Glerárvirkjun II - deiliskipulag

Breyting á deiliskipulagi - Glerárdalur-suður.

AKUREYRARBÆR - GLERÁRVIRKJUN II
DEILISKIPULAGSBREYTING
GLERÁRDALUR - SUÐUR

KVARDI-A1: 1:2000	TEIKN NR: 001
DAGS: 26.04.2017	HANNAÐ: Ól / ll
FLOKKUR: 6000	TEIKNAD: Ól / ll
SKRÁ: Glerard-virkjun-dskbr.dwg/ERKNR:	13070

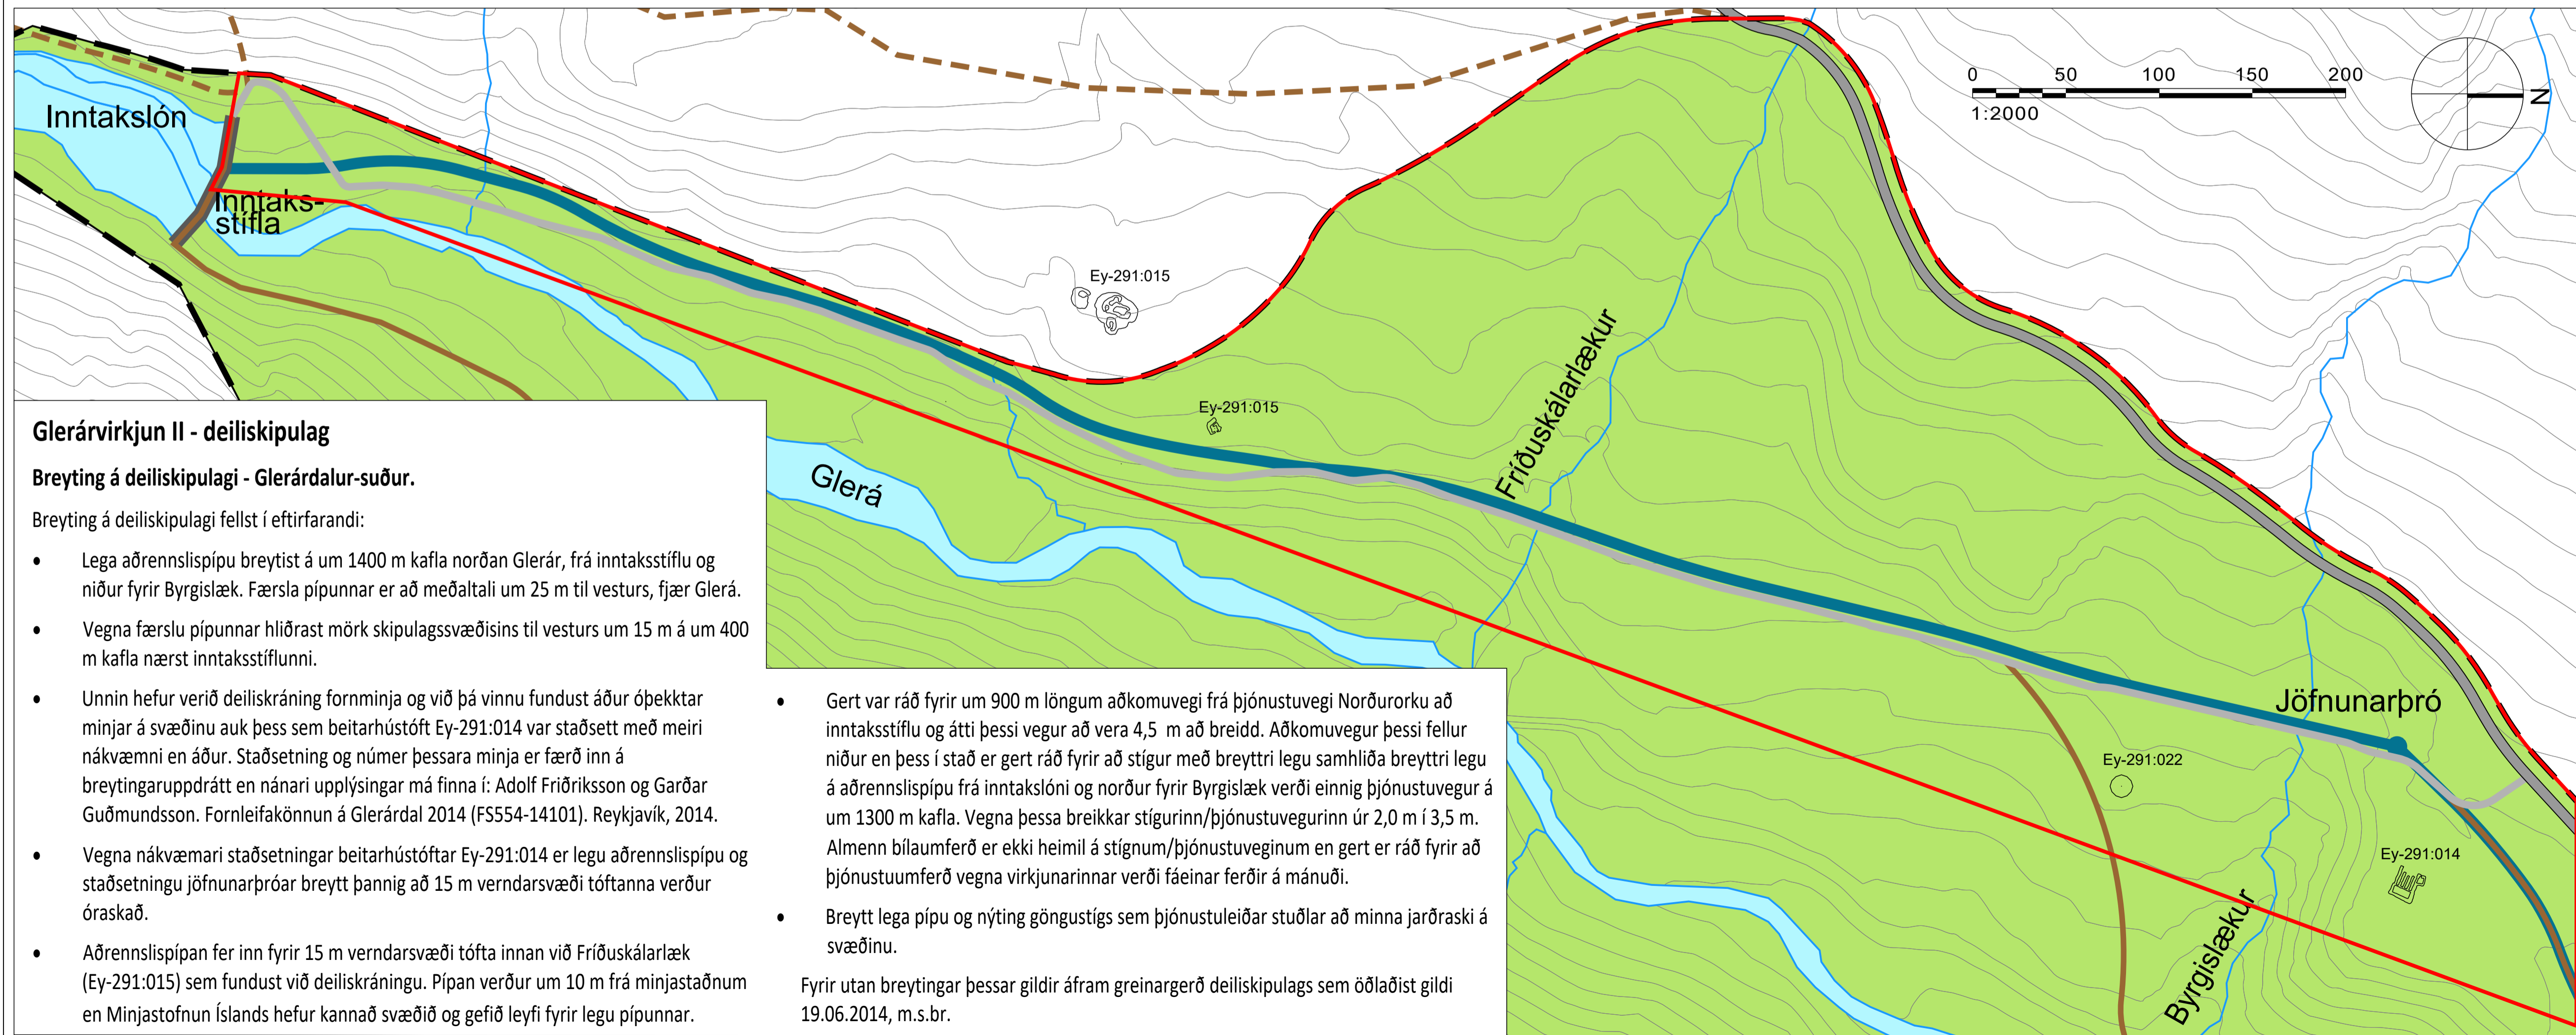
Breyting á deiliskipulagi felst í eftirfarandi:

- Lega aðrennslisþípu breytist á um 1400 m kafla norðan Glerár, frá inntaksstíflu og niður fyrir Byrgislæk. Færsla þípunnar er að meðaltali um 25 m til vesturs, fjær Glerá.

- Vegna færslu þípunnar hlíðrast mörk skipulagssvæðisins til vesturs um 15 m á um 400 m kafla nærst inntaksstíflunni.
- Unnin hefur verið deiliskráning fornminja og við þá vinnu fundust áður óþekktar minjar á svæðinu auk þess sem beitarhústöft Ey-291:014 var staðsett með meiri nákvæmni en áður. Staðsetning og númer þessara minja er færð inn á breytingarupprátt en nánari upplýsingar má finna í: Adólf Friðriksson og Garðar Guðmundsson. Fornleifakönnun á Glerárdal 2014 (FS554-14101). Reykjavík, 2014.

- Vegna nákvæmari staðsetningar beitarhústöftar Ey-291:014 er legu aðrennslisþípu og staðsetningu jöfnunarþróar breytt þannig að 15 m verndarsvæði töftanna verður óraskað.

- Aðrennslisþípan fer inn fyrir 15 m verndarsvæði töfta innan við Fríðuskálarlæk (Ey-291:015) sem fundust við deiliskráningu. Þípan verður um 10 m frá minjastaðnum en Minjastofnun Íslands hefur kannað svæðið og gefið leyfi fyrir legu þípunnar.

- Gert var ráð fyrir um 900 m löngum aðkomuvegi frá þjónustuvegi Norðurorku að inntaksstíflu og átti þessi vegur að vera 4,5 m að breidd. Aðkomuvegur þessi fellur niður en þess í stað er gert ráð fyrir að stígur með breyttri legu samhliða breyttri legu á aðrennslisþípu frá inntakslóni og norður fyrir Byrgislæk verði einnig þjónustuvegur á um 1300 m kafla. Vegna þessa breikkar stígurinn/þjónustuvegurinn úr 2,0 m í 3,5 m. Almenn bílaumferð er ekki heimil á stígnum/þjónustuveginum en gert er ráð fyrir að þjónustuferð vegna virkjunarinnar verði fáeinar ferðir á mánuði.
 - Breytt legu þípu og nýting göngustígs sem þjónustuleiðar stuðlar að minna jarðraski á svæðinu.
- Fyrir utan breytingar þessar gildir áfram greinargerð deiliskipulags sem öðlaðist gildi 19.06.2014, m.s.br.
